改善箇所説明図

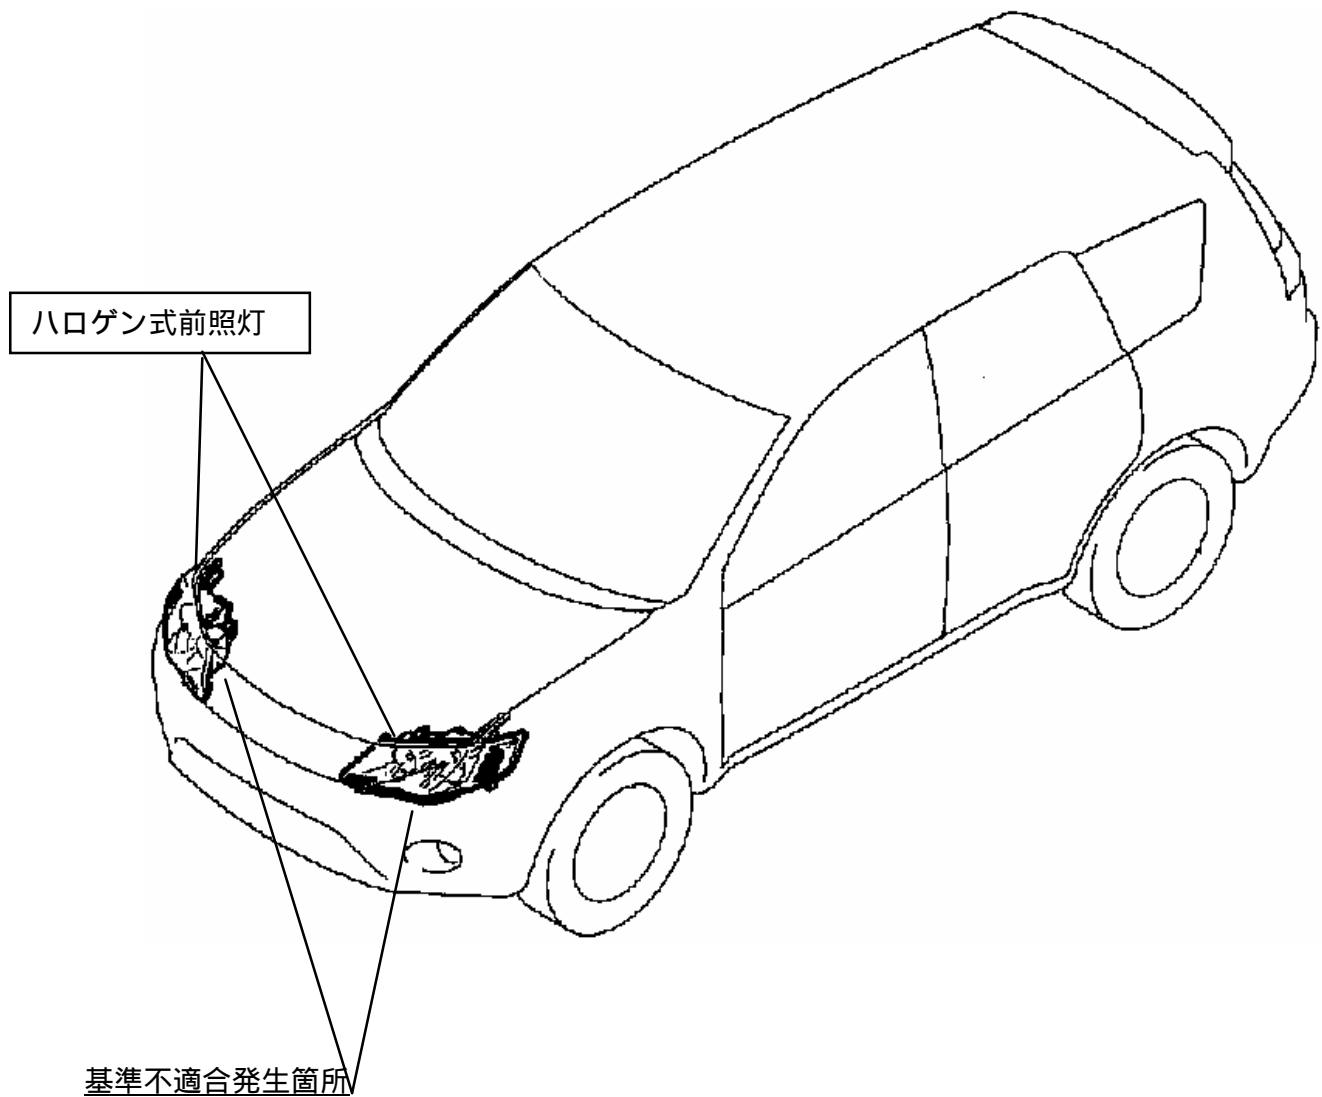
ハロゲン式前照灯装着車において、すれ違い用前照灯の光軸調整検査が不適切なため、照射方向が基準から外れたものがある。そのため、前照灯に係わる保安基準に適合しないおそれがある。

全車両、すれ違い用前照灯の光軸点検を行い、基準を外れるものについて基準値内に調整する。

識別：左ヘッドランプカバーに白色または黄色のペイントを塗布する。
